電源開発株式会社
大間原子力発電所

意見聴取会指摘事項について
(地質関係)

平成16年8月
原子力発電安全審査課

図-1.1 Ts-1トレンチにおける火山ガラスの分布 1-4

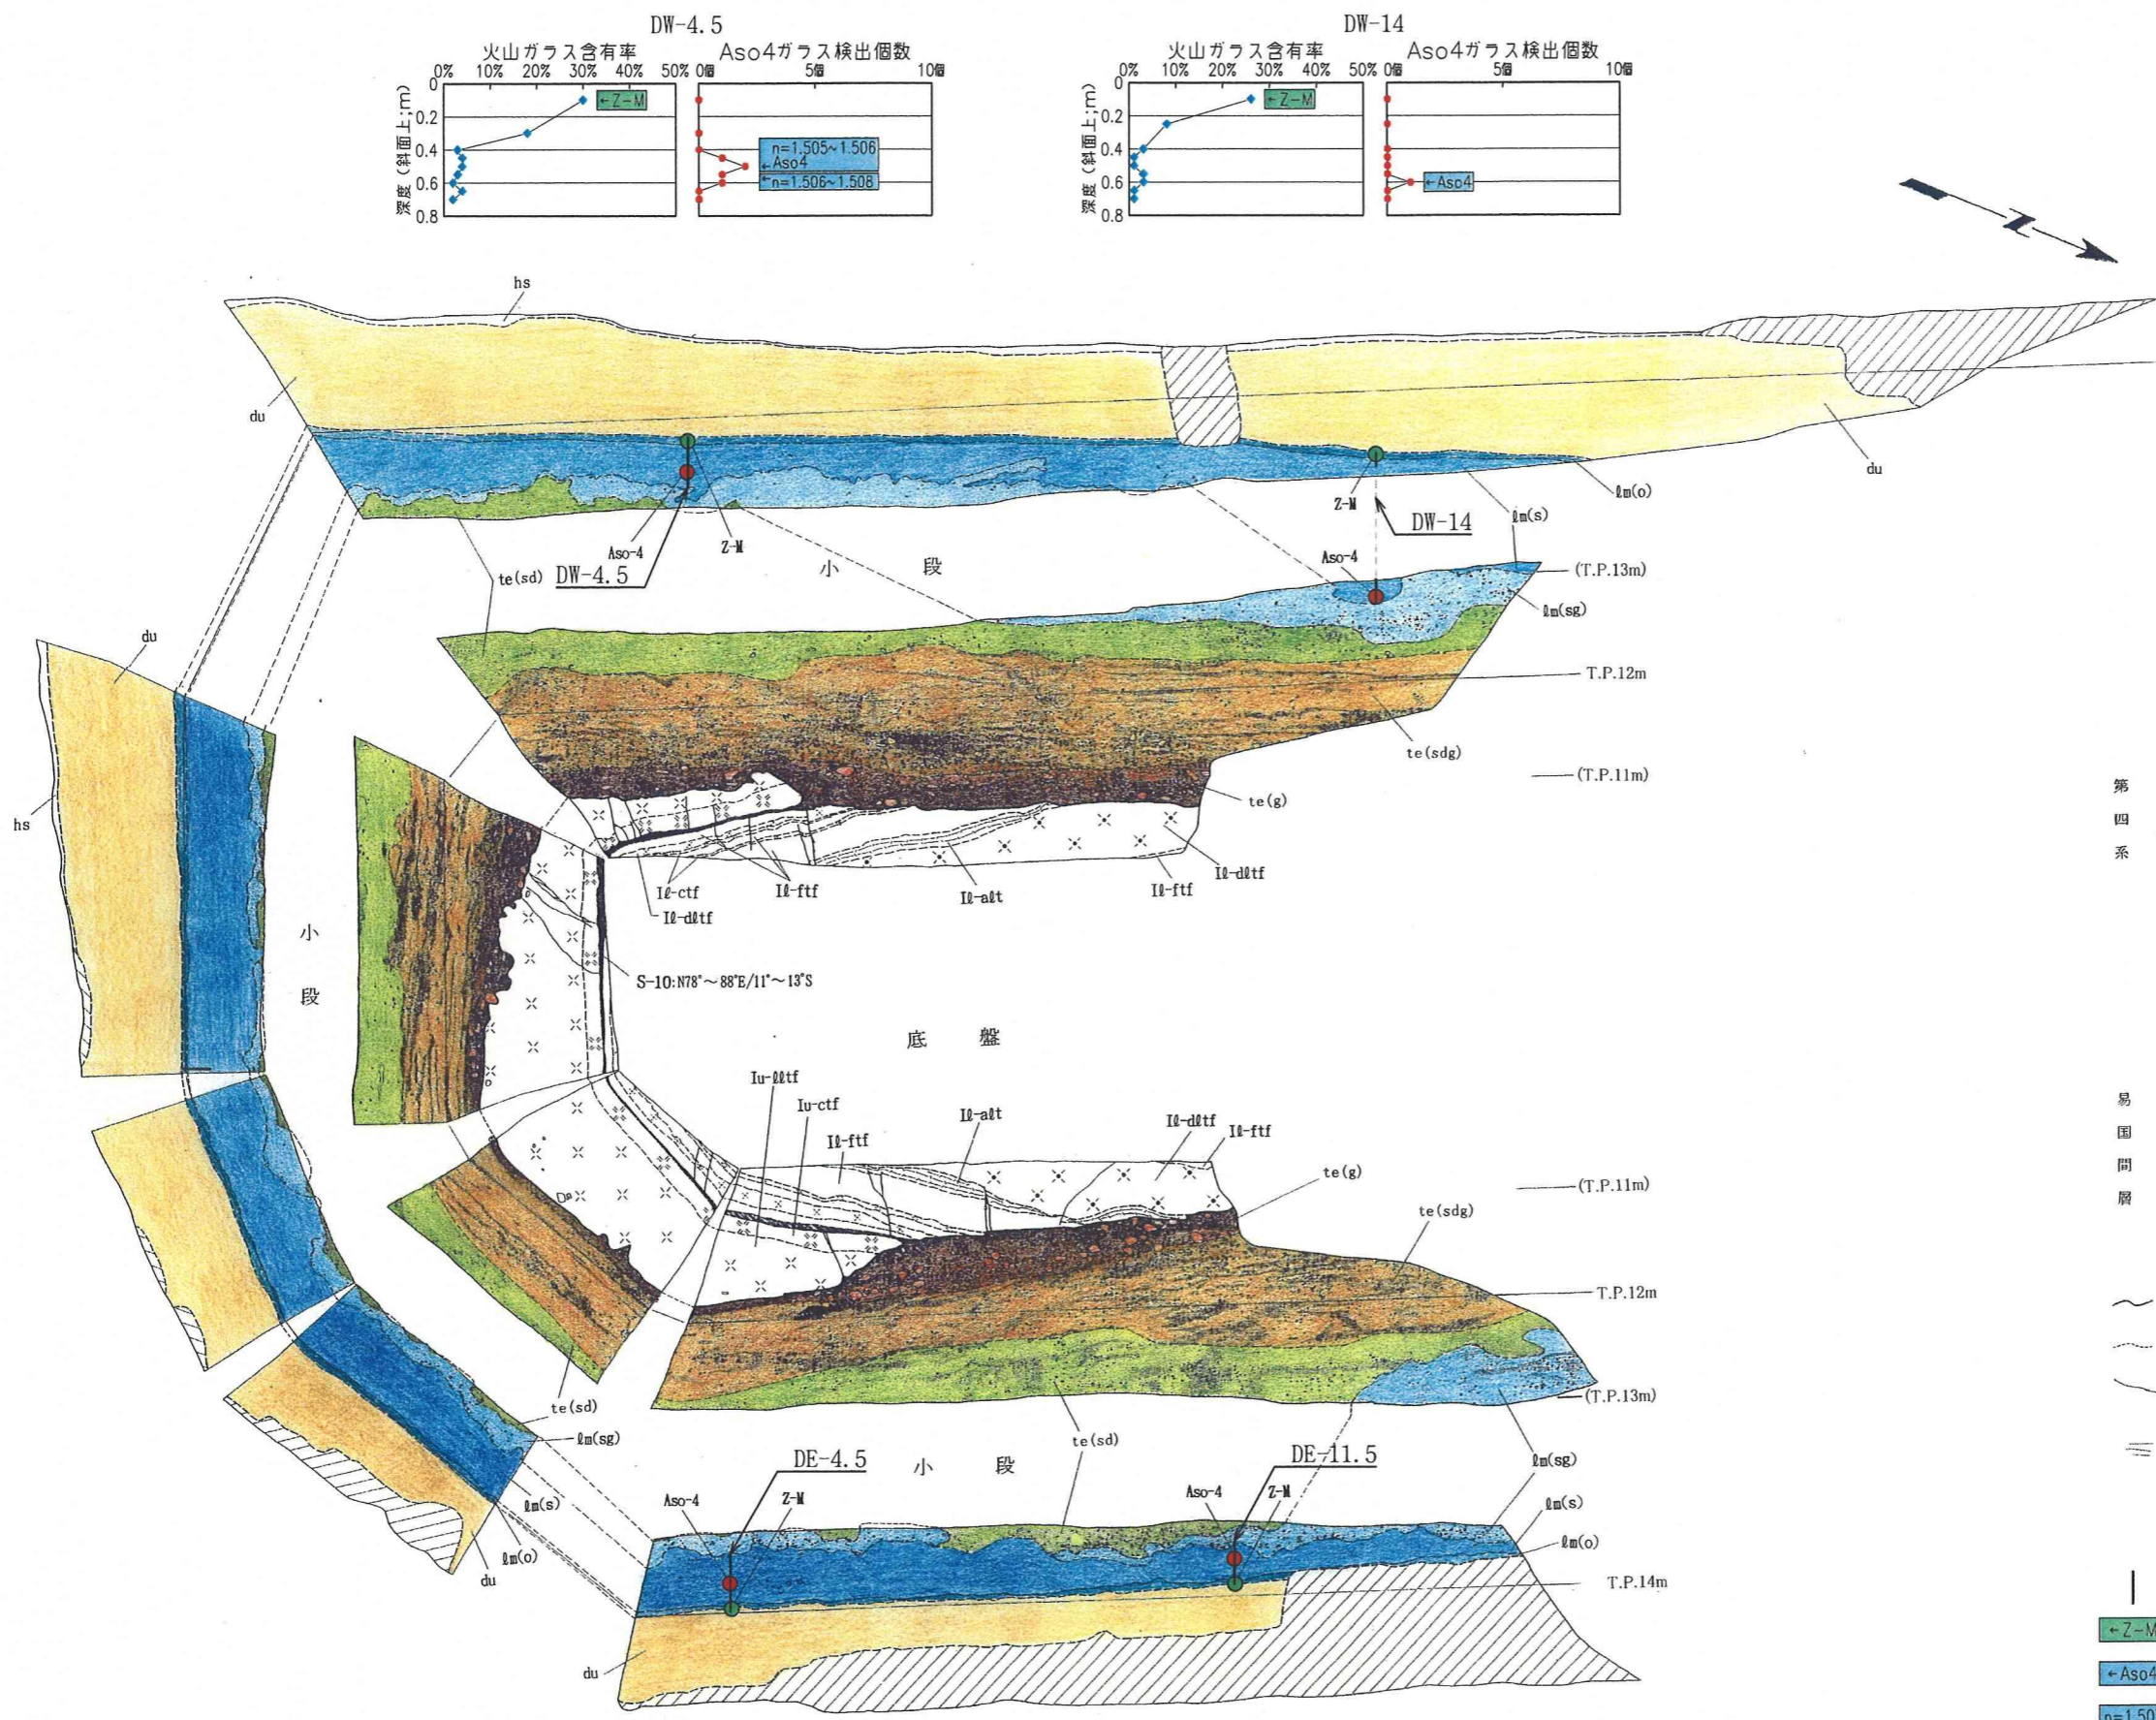
- 1) トレンチにおける阿蘇4火山灰の分布状況について詳しく説明すること。

申請者は、トレンチ内の火山灰の分析に際しては、ローム層を対象に原則として斜面上の測線沿いに10cm間隔で試料採取を行い、顕微鏡下で200粒子の構成粒子について観察を行っている。その構成粒子中の火山ガラス含有率の鉛直分布(青点のプロット)を図-1.1～図-1.3に示す。火山ガラスの含有率には、ローム層cないしローム層bの最上部に顕著なピークが認められる。このピークを示す箇所構成粒子は、緑色角閃石に富み少量のカミングトン閃石を特徴的に伴うこと、ガラスの密集度が高いこと、多くの包有物を含む塊状及び軽石状のガラスが多いこと等の特徴から、銭亀女那川火山灰(Z-M; 山縣他,1989)に同定されるとしている。

阿蘇 4 火山灰の火山ガラスの検出個数の鉛直分布(赤点のプロット)を図-1.1～図-1.3 に示す。阿蘇 4 火山灰の検出個数は少ないものの、銭亀女那川火山灰の下位のローム層 b の層準に分布することが確認されている。これらの 2 つの火山灰の層位学的上下関係は、銭亀女那川火山灰が約 5 万年前、阿蘇 4 火山灰が約 7 万年前の堆積とされていることと調和的であり、この点からもローム層 b 中の阿蘇 4 火山灰の同定に問題はないものとしている。

図-1.4 Ts-1, Ts-2 トレンチにおける
阿蘇4 火山灰の顕微鏡写真

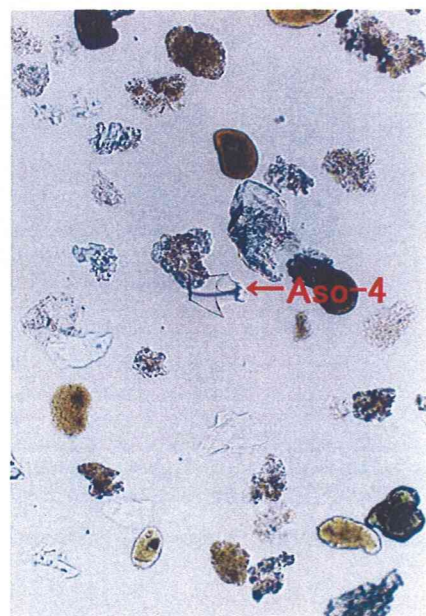
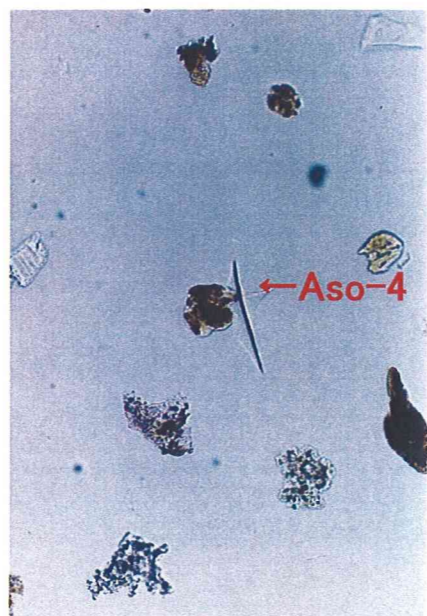
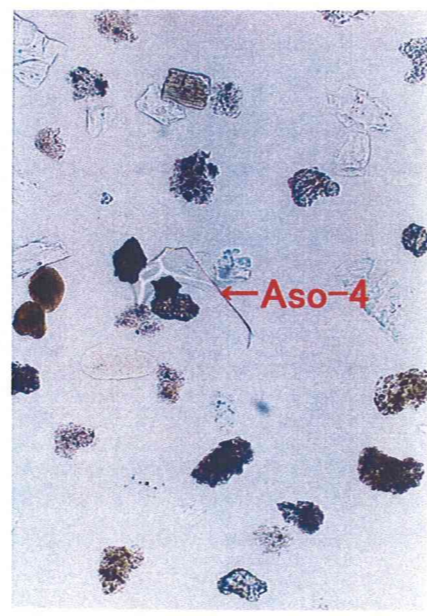
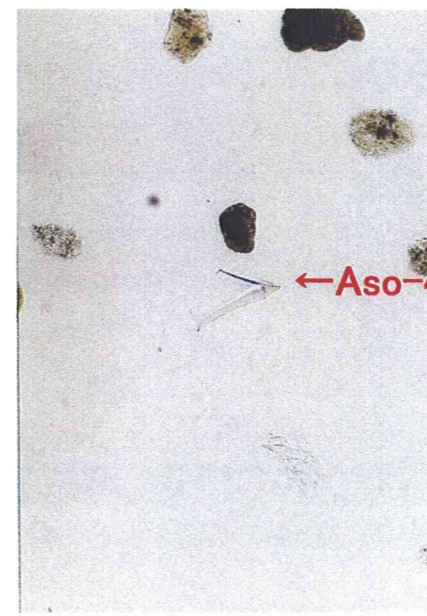
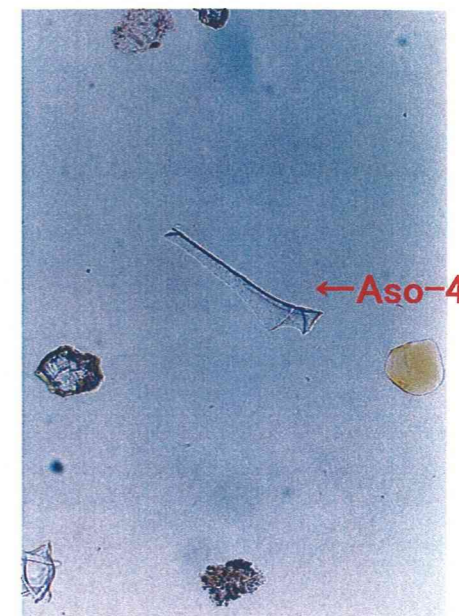
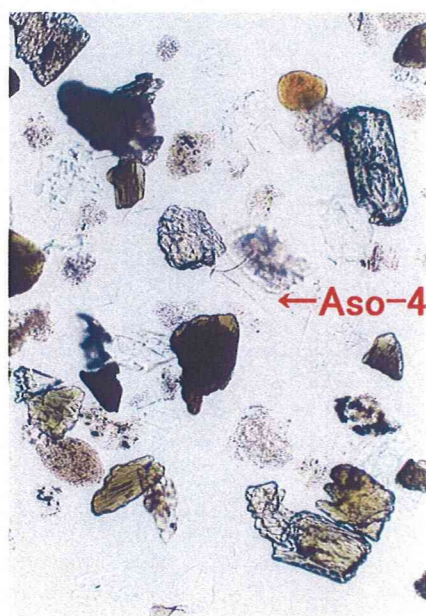
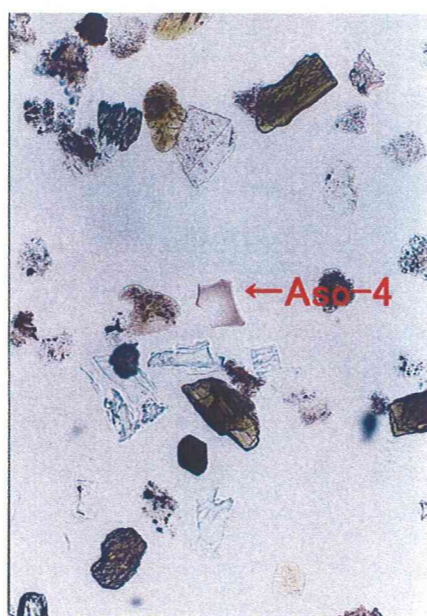
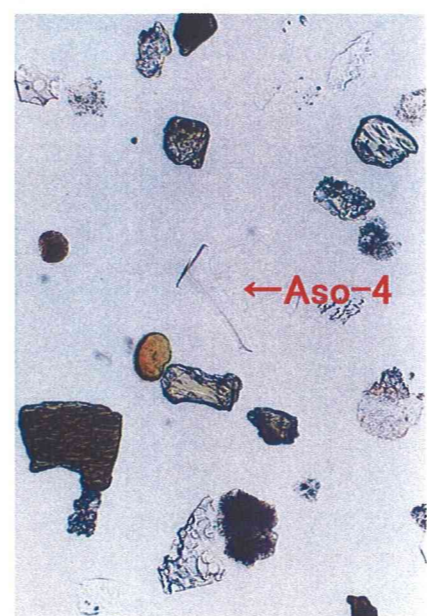
また、上記の各深度の試料について約500～約1,000粒子を観察し、火山ガラスの形態について検討した結果、阿蘇4火山灰(Aso4)起源と考えられる火山ガラスが検出された。これらの火山ガラスの形態を図-1.4及び図-1.5に示す。これらの火山ガラスは大規模な火山活動に特徴的なバブルウォール型で、多くは風化により溶け残った肉厚部がY字状の形態を示しており、町田他(2003)に記載されている日本各地の阿蘇4火山灰のガラス形態(図-1.6)と酷似している。さらに、これらのガラスの一部について屈折率を測定するといずれも $n=1.505\sim 1.508$ を示し、町田他(1985)に示された阿蘇4火山灰のガラスの屈折率($n=1.505\sim 1.514$, 多くは $n=1.506\sim 1.510$)の範囲に収まるとしている。以上のことから、これらの火山ガラスは阿蘇4火山灰の火山ガラスであると判断されるとしている。

図-1.7 トレンチ周辺の調査位置図

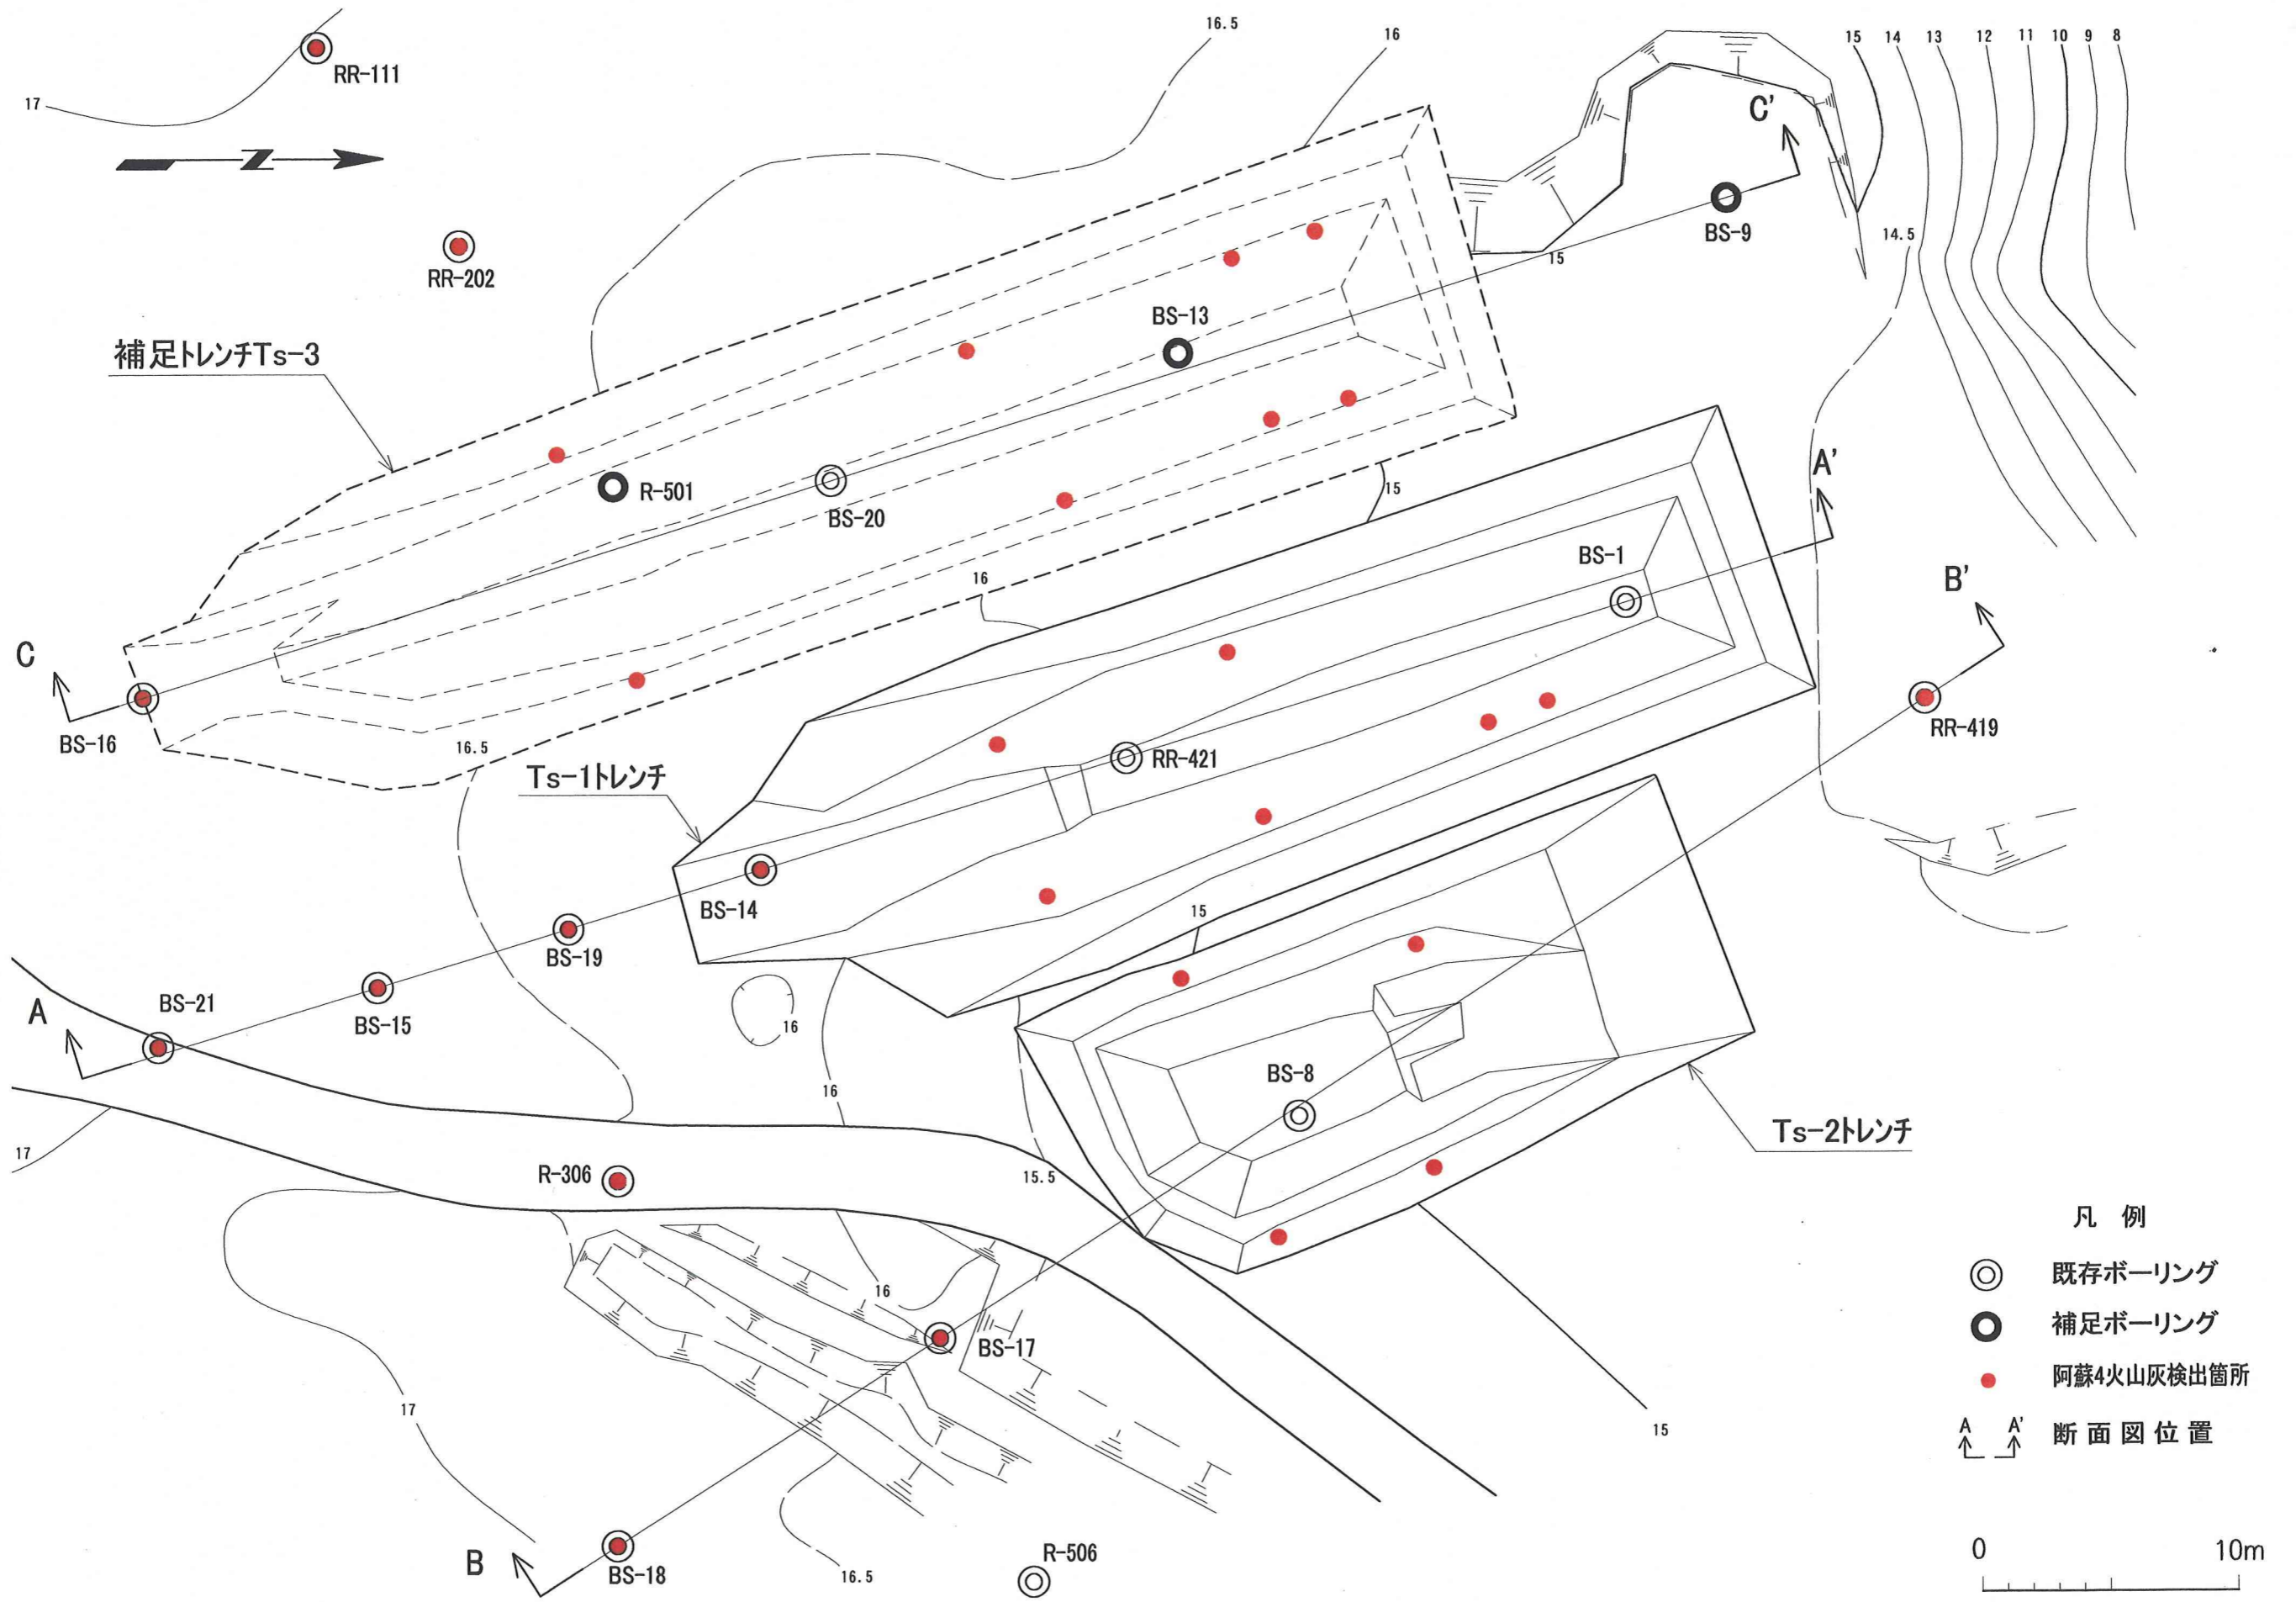
申請者は、図-1.7 に示すトレンチ周辺のボーリングのコアにおいてもローム層から 10cm 間隔で試料採取を行って、トレンチ内と同様に顕微鏡下で 200 粒子の構成粒子について観察したとしている。さらに各試料の 3,000～4,000 粒子について阿蘇 4 火山灰の観察を行い、その結果をトレンチ沿いの断面図とともに、図-1.8～図-1.10 に示している。
